### 三菱無停電電源装置FW-F/FW-Aシリーズモールド材料変更のお知らせ

扱	B	日付	2009年11月	件名	三菱無停電電源装置 FW-F/FW-A モールド材料変 更のお知らせ
整理番号	山-894B	三菱電機(株) 福山製作所

#### 2. 変更内容

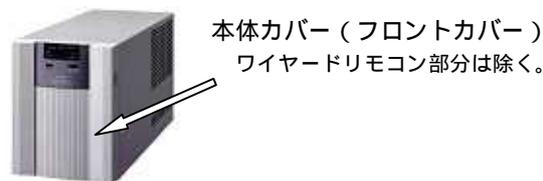
本体カバー、バッテリートレイのモールド部品について、材料を変更いたします。

変更前	変更後
樹脂材料	AES樹脂	ABS樹脂
難燃性グレード	UL94 HB	UL94 V-0
